**OCPM – CONSULTATION PUBLIQUE SUR LE PROJET DES ATELIERS CASTELNAU  
QUESTIONS DE LA COMMISSION AUX PROMOTEURS (DEVMCGILL ET TMSA)**Questions de la Commission :

PLAN REZ-DE-CHAUSSÉE | ÉCHELLE 1: 500

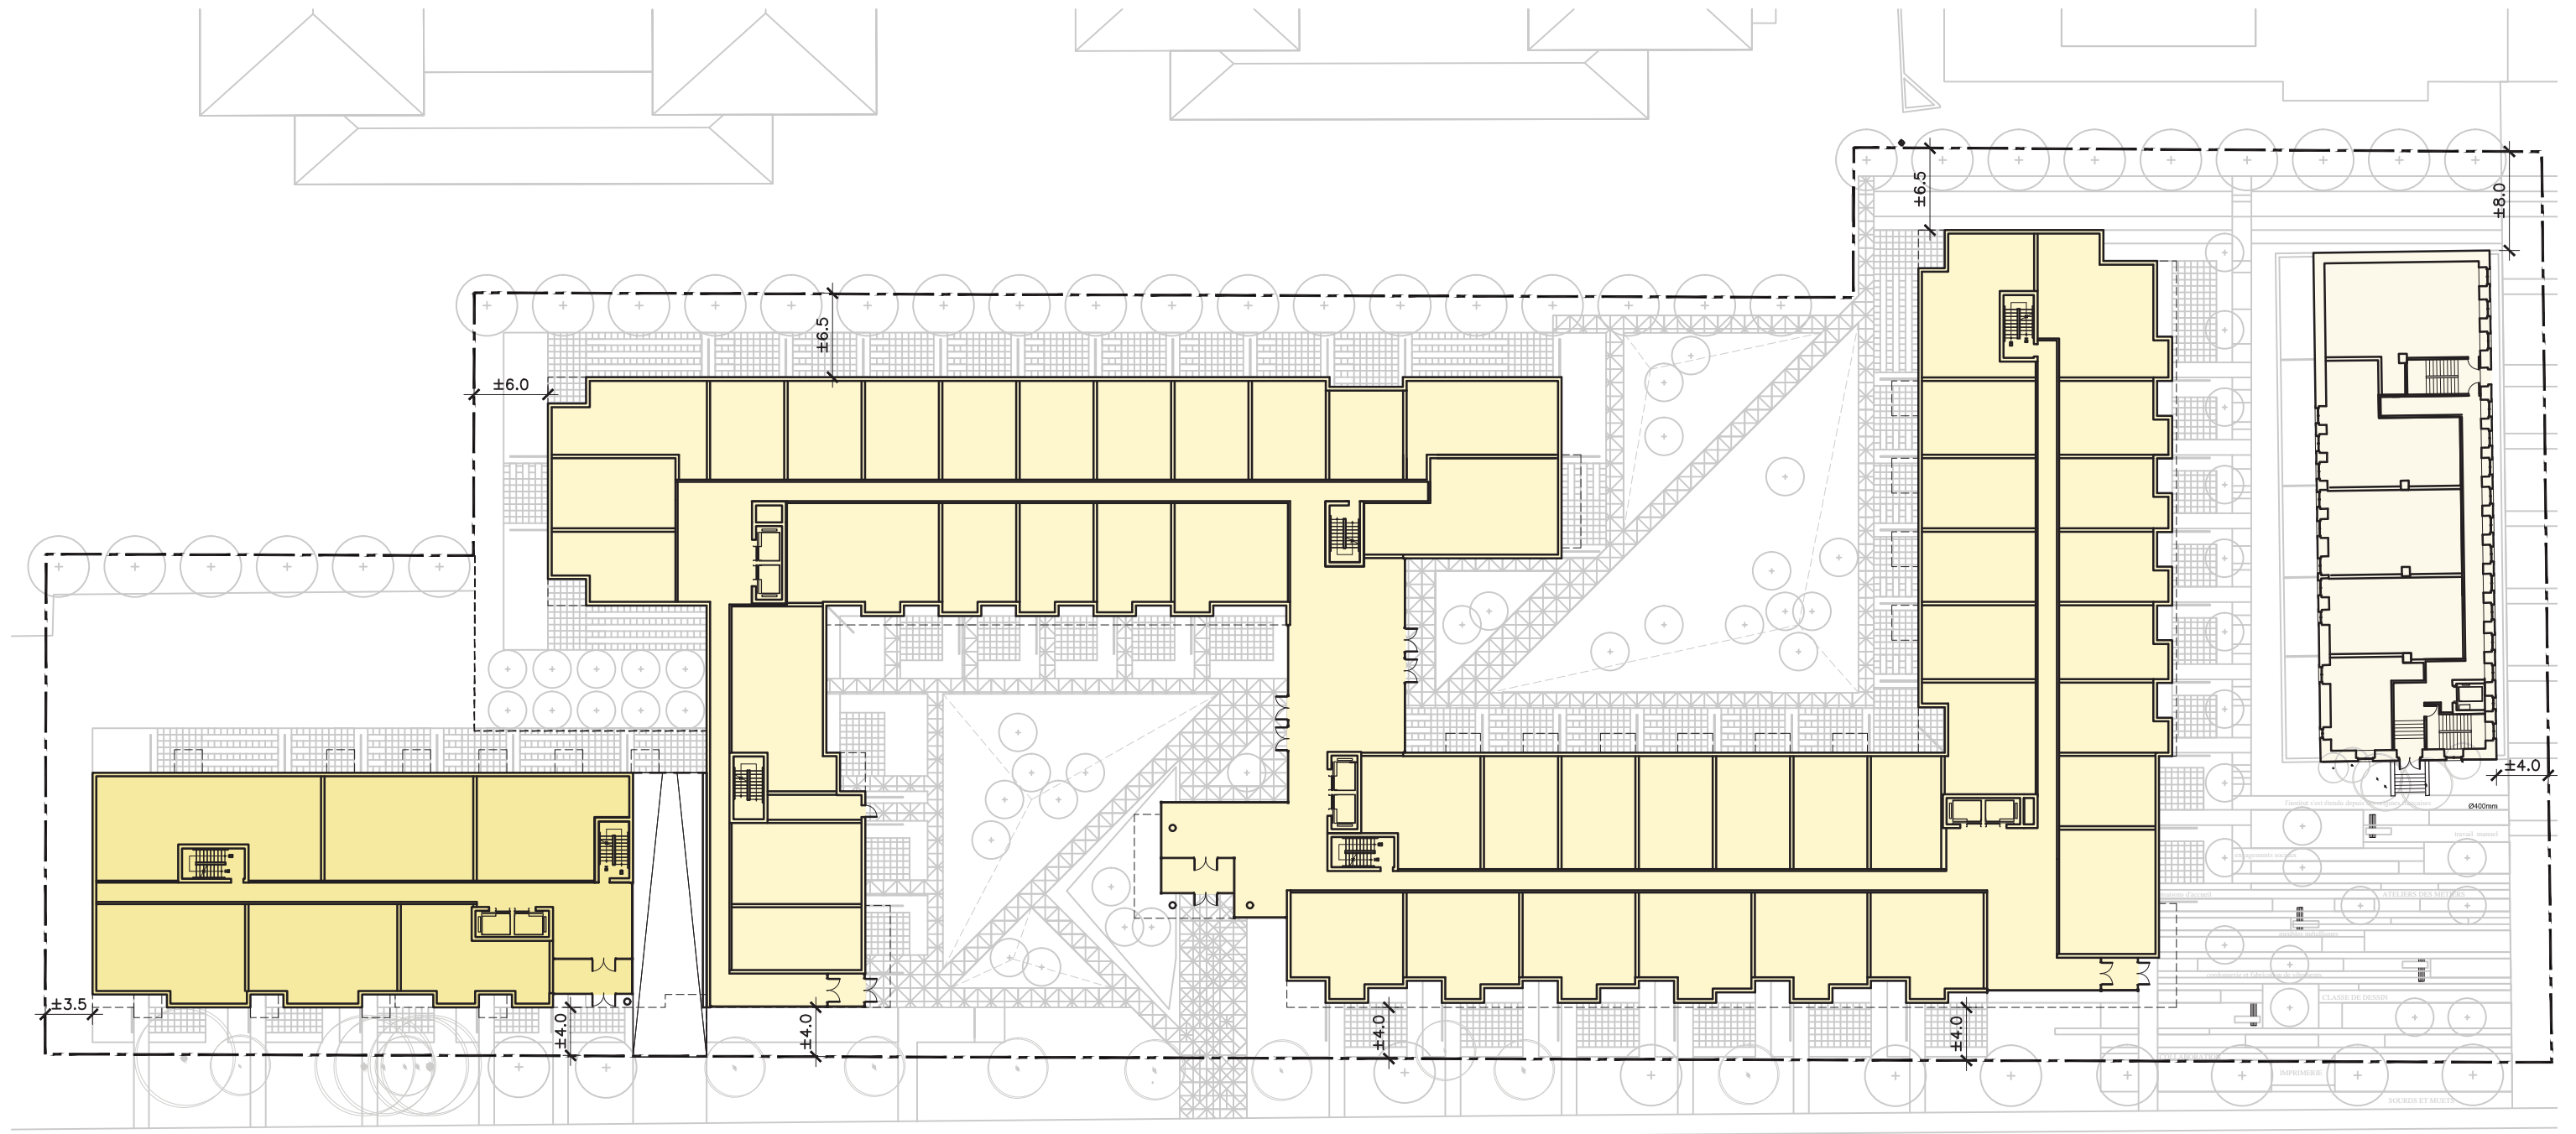
*L'annexe B du projet de règlement permettant la réalisation des Ateliers Castelnaud présente le périmètre d'implantation du projet. Il s'agit du document 1.3.1.1.2. Selon le plan figurant à cette annexe, la distance entre la ligne de propriété et le mur arrière du pavillon mitoyen localisé au centre du projet serait de quatre mètres. Il semble en être de même pour la distance entre les façades avant des pavillons donnant sur la rue De Castelnaud et la ligne de propriété qui longe cette rue.*

*La commission aimerait savoir si la distance prévue entre le mur arrière du pavillon central et la ligne de propriété est bien de 4 mètres, ou si elle est différente. Si tel est le cas, quelle est-elle, selon les plans des promoteurs? De même, la commission aimerait également connaître la distance effective prévue entre la façade sud des pavillons donnant sur la rue De Castelnaud et la ligne de propriété. Cette distance est-elle de quatre mètres, comme semble l'indiquer le périmètre d'implantation présenté à l'annexe B, ou est-elle différente?*

- La distance entre la ligne de propriété et le mur arrière du pavillon mitoyen localisé au centre du projet est de plus ou moins 6,5 mètres.
- La distance entre les façades avant des pavillons donnant sur la rue De Castelnaud et la ligne de propriété qui longe cette rue est de 4 mètres.
